# Ministero della Transizione Ecologica

**OGGETTO: [ID: 10321] Raccordi in entra-esce in cavo interrato alla futura CP Villa Potenza dalla linea aerea a 132 kV "Corneto-Treia". Valutazione Preliminare ai sensi dell'art. 6, c. 9, del D.Lgs. 152/2006. Nota Tecnica.**

Figura 2 tracciato in variante e vincolo di tutela di un corso d'acqua ai sensi del D.lgs 42/2004 c.1 lett.c

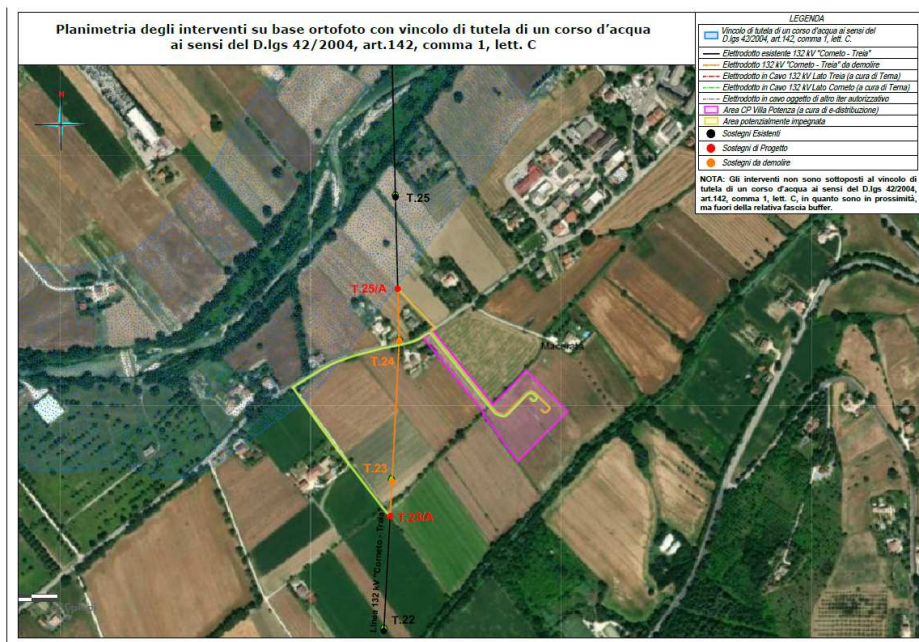
Con riferimento alle zone di importanza paesaggistica, storica, culturale o archeologica il Proponente dichiara da un lato che "Gli interventi non sono sottoposti al vincolo di tutela di un corso d'acqua ai sensi del D.lgs 42/2004, art.142, comma 1, lett. C, in quanto sono in prossimità, ma fuori della relativa fascia buffer", dall'altro afferma che "il progetto non prevede l'interessamento diretto di aree sottoposte a vincoli di natura ambientale ad eccezione della tutela di un corso d'acqua ai sensi del D.lgs 42/2004, art.142, comma 1, lett. C" confermando una interferenza diretta con tali aree con la lettura della cartografia dei vincoli allegata, di seguito riportata.

- non sono presenti aree naturali protette direttamente interferite dall’intervento;
- il progetto interferisce direttamente con aree soggette a vincolo paesaggistico ai sensi del *D.lgs 42/2004, art.142, comma 1, lett. C* ;

Al fine del rispetto di tutte le disposizioni normative di settore e territoriali, si rimanda al parere degli enti competenti per eventuali ulteriori “nulla osta” e/o autorizzazioni con particolare riferimento all’Autorizzazione Paesaggistica.
